泊発電所3号炉

基準津波に関する検討状況

(令和5年3月24日 第1128回審査会合指摘事項)

令和5年4月25日
北海道電力株式会社

検討方針の詳細(令和5年3月24日説明内容からの変更点)

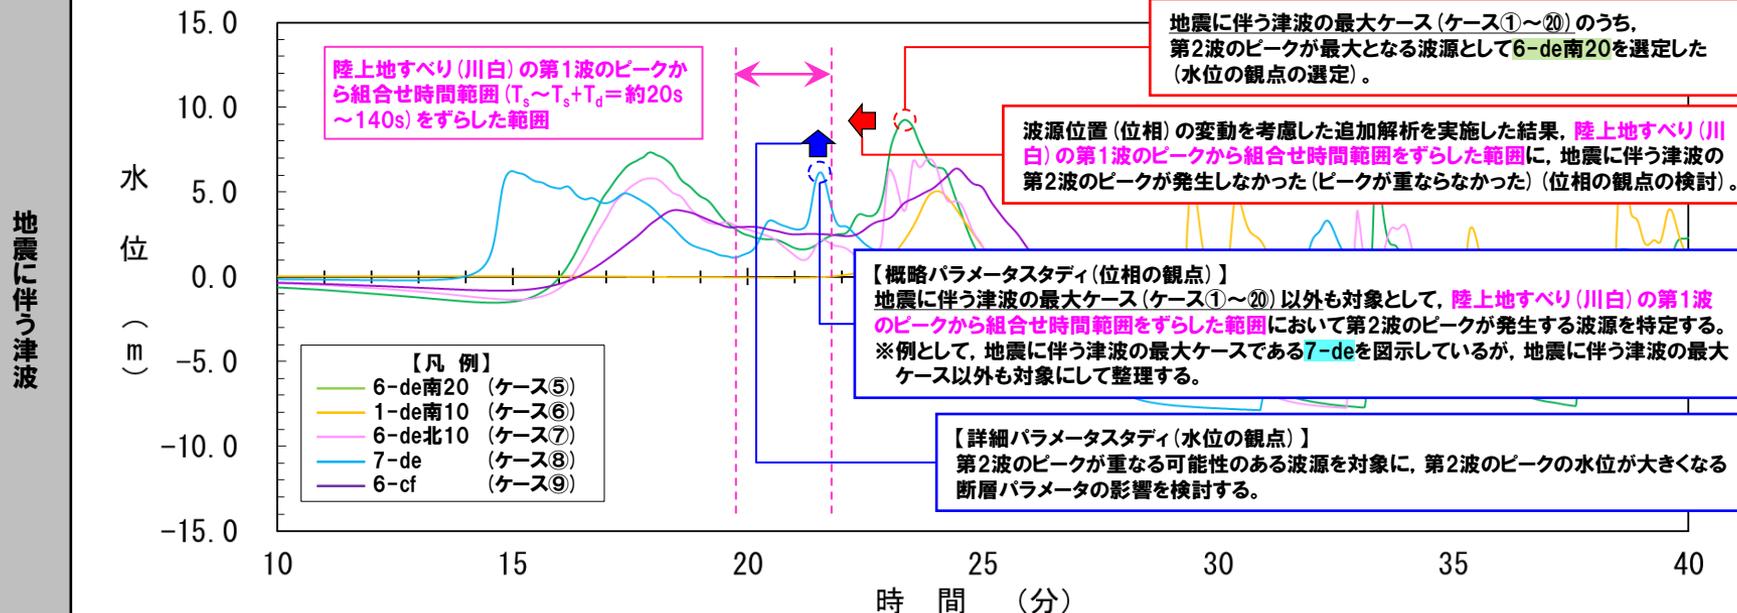
【令和5年3月24日説明内容(下図赤枠の内容)】

- 地震に伴う津波の最大ケース(ケース①~⑳)のうち、第2波のピークが最大となる波源として6-de南20を選定した(水位の観点の選定)。
- 選定した波源(6-de南20)を対象に波源位置(位相)の変動を考慮した追加解析を実施した結果、陸上地すべり(川白)の第1波のピークから組合せ時間範囲をずらした範囲に、地震に伴う津波の第2波のピークが発生しなかった(ピークは重ならなかった)(位相の観点の検討)。

- 課題:陸上地すべり(川白)の第1波のピークと、地震に伴う津波の第2波のピークが重なる場合において、敷地に最も影響を及ぼす波源が選定されていないと考えられる。
- 以下の検討により、敷地に最も影響を及ぼす波源を選定する。
 - 概略パラメータスタディ(位相の観点):地震に伴う津波の最大ケース(ケース①~⑳)以外も対象として、地震に伴う津波の水位時刻歴波形より陸上地すべり(川白)の第1波のピークから組合せ時間範囲をずらした範囲において第2波のピークが発生する波源を特定する。
 - 詳細パラメータスタディ(水位の観点):第2波のピークが重なる可能性のある波源を対象に、第2波のピークの水位が大きくなる断層パラメータの影響を検討する。
 - 組合せ(同一波動場):第2波のピークが重なる可能性があり、第2波のピークが最大となる波源を対象に、組合せを実施する。

【検討予定(下図青枠の内容)】

概略パラメータスタディ(位相の観点)の実施理由(2/3) 既往の解析結果, 分析・考察結果(東西方向位置・断層パターン(2/2))

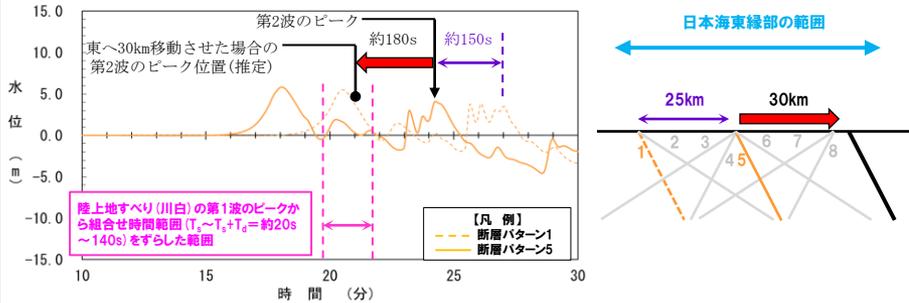
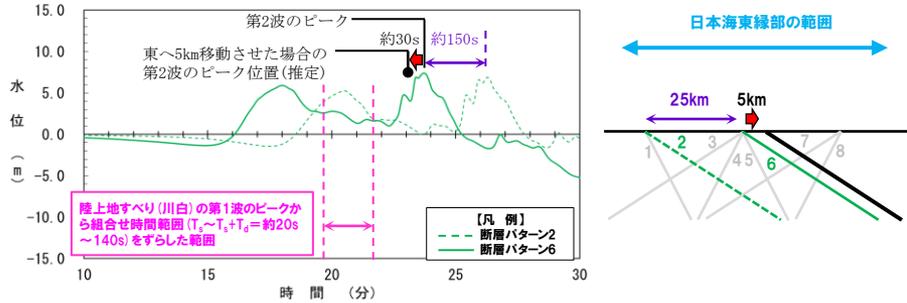
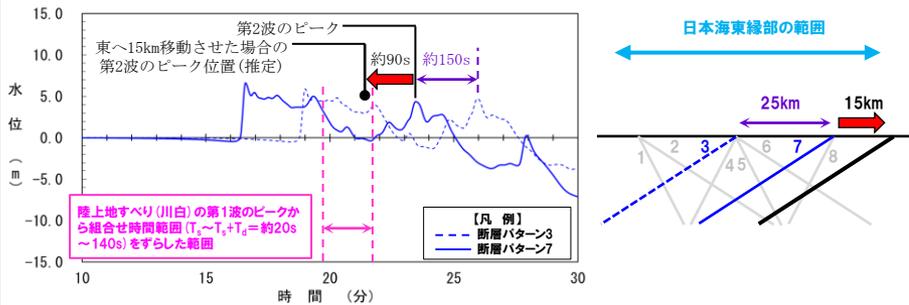
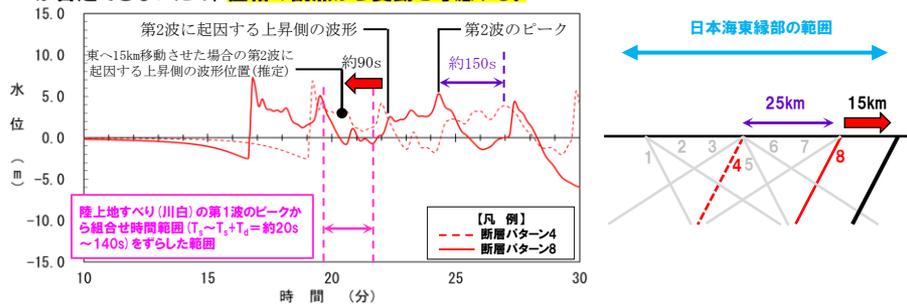
○断層パターン5～8の違いにより、「東西方向位置」の移動量が異なること(前頁参照)を踏まえ、断層パターン5～8を東へ移動させた場合に、地震に伴う津波の第2波のピークが、陸上地すべり(川白)の第1波のピークから組合せ時間範囲をずらした範囲で発生する可能性を検討する※(下表参照)。

○断層パターン5を東へ30km移動させた場合には、約180s位相が早くなる見込みであり、地震に伴う津波の第2波のピークが、陸上地すべり(川白)の第1波のピークから組合せ時間範囲をずらした範囲で発生する可能性が否定できないため、位相の観点から変動を考慮する。

○断層パターン6を東へ5km移動させた場合には、約30s位相が早くなる見込みであり、地震に伴う津波の第2波のピークが、陸上地すべり(川白)の第1波のピークから組合せ時間範囲をずらした範囲で発生する可能性はないため、位相の観点から変動を考慮しない。

○断層パターン7を東へ15km移動させた場合には、約90s位相が早くなる見込みであり、地震に伴う津波の第2波のピークが、陸上地すべり(川白)の第1波のピークから組合せ時間範囲をずらした範囲で発生する可能性が否定できないため、位相の観点から変動を考慮する。

○断層パターン8を東へ15km移動させた場合には、約90s位相が早くなる見込みであり、地震に伴う津波の第2波のピークが、陸上地すべり(川白)の第1波のピークから組合せ時間範囲をずらした範囲で発生する可能性はないものの、第2波に起因する上昇側の波形が上記範囲で発生する可能性が否定できないため、位相の観点から変動を考慮する。

○以上より、「断層パターン」及び「東西方向位置」は、概略パラメータスタディ(位相の観点)で検討し、断層パターン5(東へ30km)、断層パターン7(東へ15km)及び断層パターン8(東へ15km)の変動を考慮した追加解析を実施する。

6-de南20(ケース⑤)の分析結果(令和5年3月24日説明内容, 検討④-A:矩形モデル・くの字モデルの影響確認)

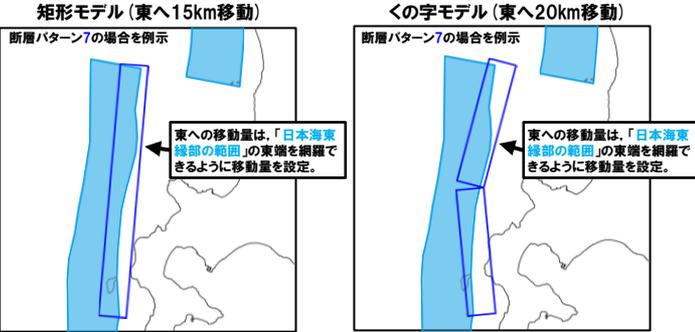
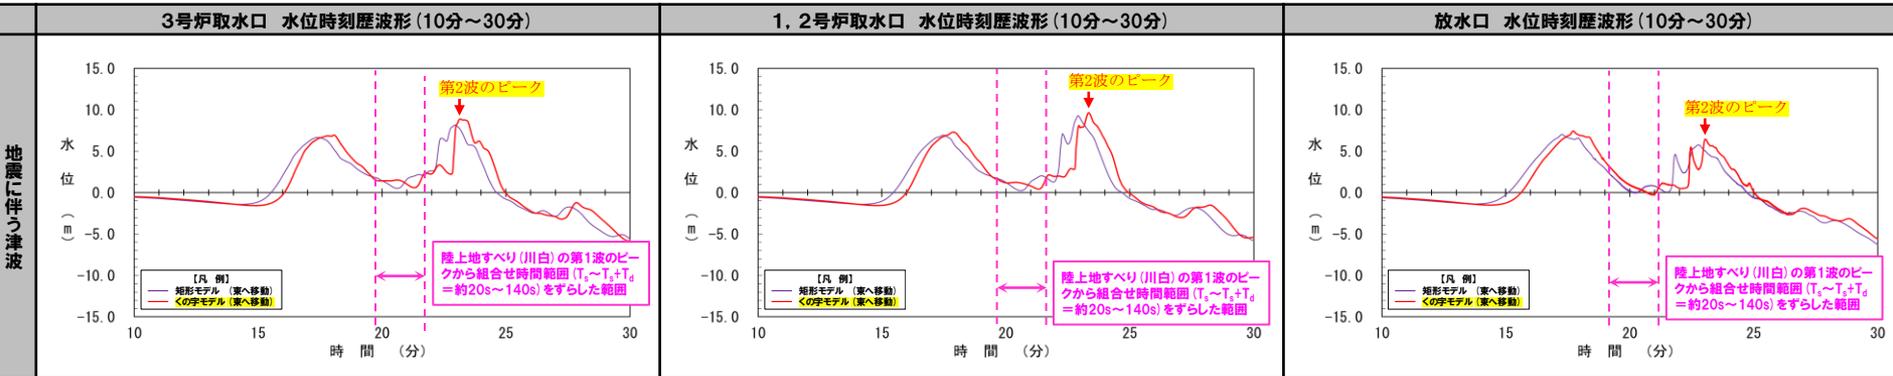
○「矩形モデル・くの字モデル」の違いにより、波源位置(断層の南北方向の中央)が東西方向に移動することで、津波が泊発電所へ到達する時刻(位相)に影響を与えることを確認した(6-de南20(ケース⑤)の分析結果)。

○「矩形モデル・くの字モデル」の違いにより東への移動量が異なる(右記の備考参照)こと、断層パターン5・8について「くの字モデル」の検討を実施しておらず影響を考察できないことを踏まえ、くの字モデル(東へ移動)は、地震に伴う津波の第2波のピークが、陸上地すべり(川白)の第1波のピークから組合せ時間範囲をずらした範囲で発生する可能性が否定できないため、位相の観点から以下の変動を考慮する。

○以上より、「矩形モデル・くの字モデル」は、概略パラメータスタディ(位相の観点)で検討し、矩形モデル(東へ移動)、くの字モデル(東へ移動)の変動を考慮した追加解析を実施する。

6-de南20(ケース⑤)の分析結果(令和5年3月24日説明内容, 検討④-A:アスぺリティ位置の影響確認)

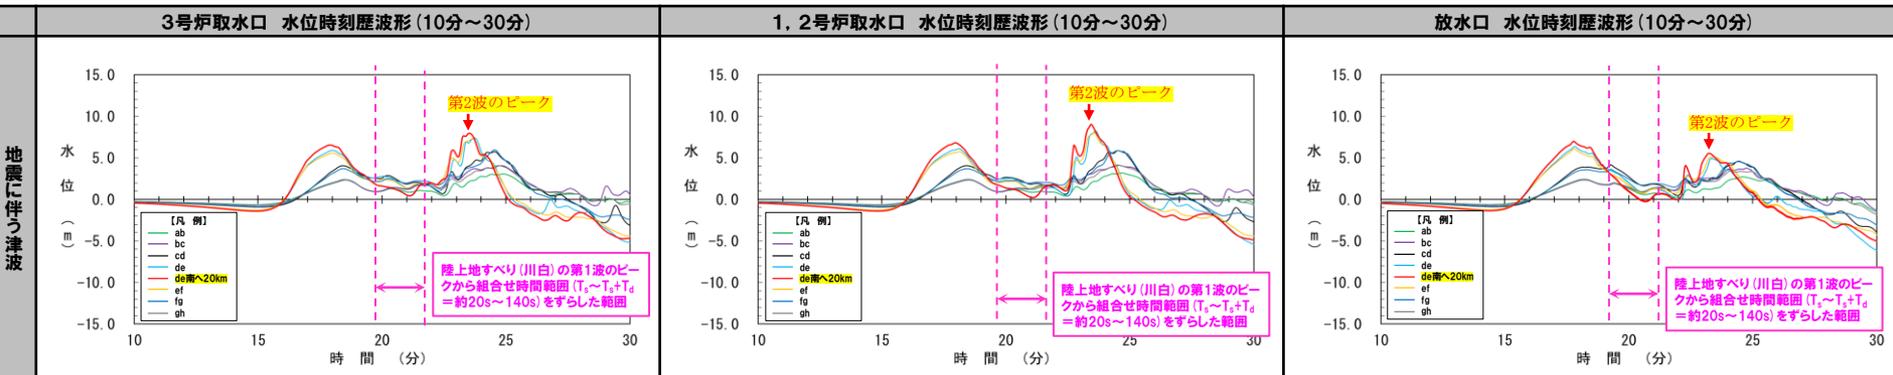
- アスぺリティ領域(大すべり域)の初期水位が大きくなるため、「アスぺリティ位置」と泊発電所との距離に応じて、地震に伴う津波の各ピークの水位・発生時刻に、以下の影響を与えることを確認した(6-de南20(ケース⑤)の分析結果)。
 - 距離が近い場合(アスぺリティ位置が泊発電所に正対する「de付近」の場合):ピークの水位は大きく、ピークの発生時刻が早い。
 - 距離が遠い場合(「de付近」以外の場合):上記と比較してピークの水位は小さく、ピークの発生時刻が遅くなる。
- 「東西方向位置」の方が位相への影響が明らかに大きい(「アスぺリティ位置」と比べ位相の変化に伴う水位の低下も小さい)ことから、位相の観点から変動を考慮しない(位相の観点の検討は、「東西方向位置」を基本とする)(下記の備考参照)。

- 水位の観点から以下の変動を考慮する(6-de南20(ケース⑤))の分析結果を踏まえると、de南へ20kmで水位が最大となることから、以下の「de付近」を検討する。)
 - de
 - de南へ10km
 - de南へ20km
 - de南へ30km
 - ef

○以上より、「アスぺリティ位置」は、詳細パラメータスタディ(水位の観点)で検討し、de~ef(10kmピッチ)の変動を考慮した追加解析を実施する。

6-de南20(ケース⑤)の分析結果(令和5年3月24日説明内容、検討④-A:断層面上縁深さの影響確認)

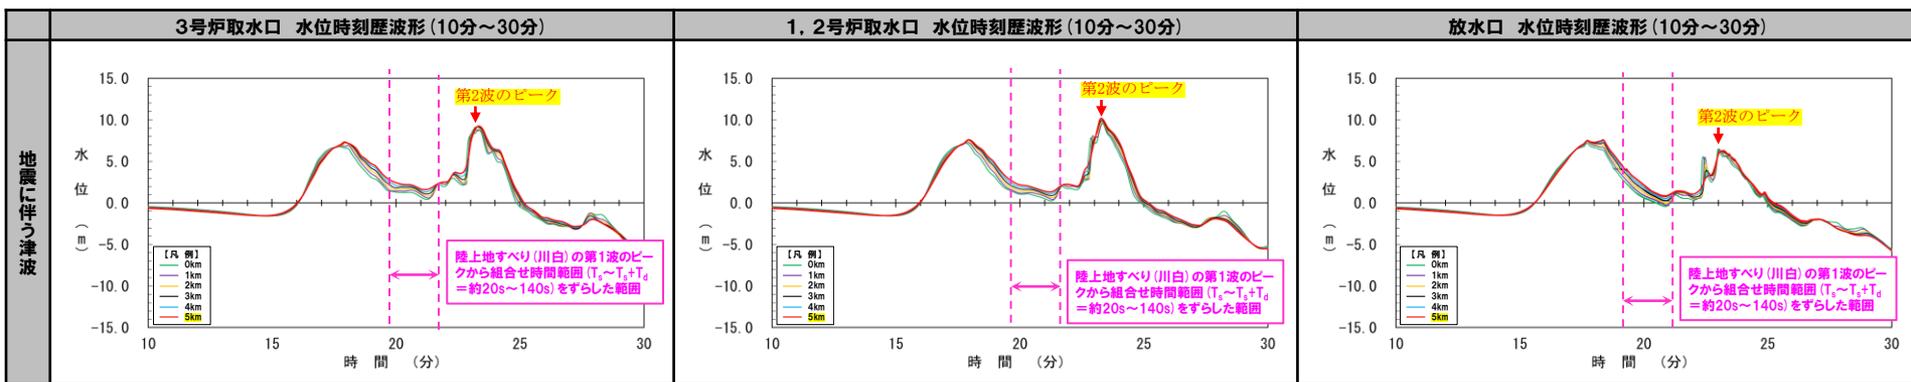
○波源位置と泊発電所との距離に応じて、津波が泊発電所へ到達する時刻(位相)に影響を与えるが、断層面上縁深さの変動により波源位置と泊発電所の距離は変わらないため、位相への影響は小さいことを確認した(6-de南20(ケース⑤)の分析結果)。

○水位の観点から、以下の変動を考慮する(6-de南20(ケース⑤)の分析結果を踏まえると、断層面上縁深さの変動に伴う水位時刻歴波形に与える影響は小さいと考えられ、ピークが捉えられていることを確認するため、下記の3点(上限値、中間値、下限値)の評価を実施する。)

○以上より、「断層面上縁深さ」は、詳細パラメータスタディ(水位の観点)で検討し、0km, 3km及び5kmの変動を考慮した追加解析を実施する。
